RESOLUCIÓN

POR MEDIO DE LA CUAL SE ADOPTAN UNAS DETERMINACIONES

LA DIRECTORA DE LA REGIONAL PORCE NUS DE LA CORPORACIÓN AUTÓNOMA REGIONAL DE LAS CUENCAS DE LOS RÍOS NEGRO-NARE "CORNARE", En uso de sus atribuciones legales, estatutarias, funcionales y

Que, el 04 de septiembre de 2026, personal técnico de la Corporación realizó nuevamente acciones de control y seguimiento, con el propósito de verificar el cumplimiento de los requerimientos formulados por CORNARE. Como resultado de la diligencia, se elaboró el Informe Técnico N.° **IT-05847-2026 del 23 de septiembre de 2026**, en el cual se consignaron las observaciones y conclusiones derivadas de la evaluación técnica efectuada, en los siguientes términos:

Imagen 1. Obra hidráulica Transversal – Predio "la acuarela"

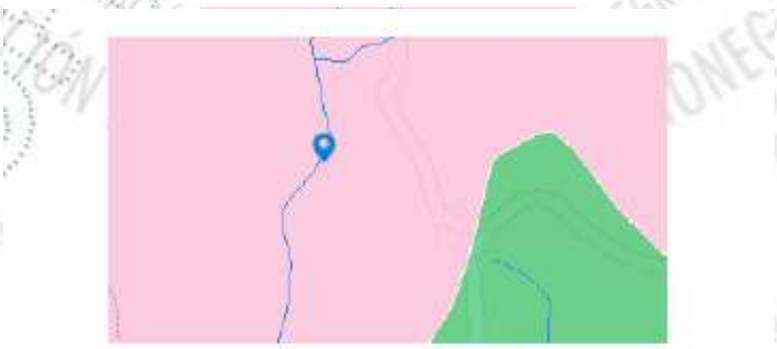
Durante la visita de campo, se realizó inspección a la obra hidráulica transversal construida por el señor Luis Ángel Uribe al interior de su predio denominado "La Acuarela", donde se desarrolla una actividad productiva relacionada con la venta de materiales de construcción y bloques. La obra, ubicada en las coordenadas 6°29´09" N – 75°00´26" W, - Ver imagen 1, fue construida con el propósito de conducir las aguas lluvias provenientes de la vía terciaria hacia un cuerpo de agua superficial de flujo continuo, localizado en las coordenadas 6°26´6,88" N -75°00´27,768" W. – Ver imagen 2

Se aclara que, a la fecha, el señor Luis Ángel Uribe ya no desarrolla actividades en el establecimiento y no mantiene ningún vínculo con la empresa. Si bien en el Informe IT-06531-2025 del 18/09/2025 se hace referencia a la obra hidráulica transversal, durante la presente visita el señor Andrés Franco manifestó que dicha obra se encuentra fuera de servicio desde hace algún tiempo, debido a modificaciones realizadas en la vía terciaria, las cuales ocasionaron el taponamiento de su entrada e impidieron su funcionamiento – Ver imagen 3

Nota: No se formulan requerimientos relacionados con la infraestructura hidráulica, dado que la información descrita corresponde a lo consignado en el informe anteriormente mencionado y, de acuerdo con lo evidenciado, la obra no se encuentra actualmente en uso. Por lo anterior, no se establecen requerimientos adicionales al respecto.
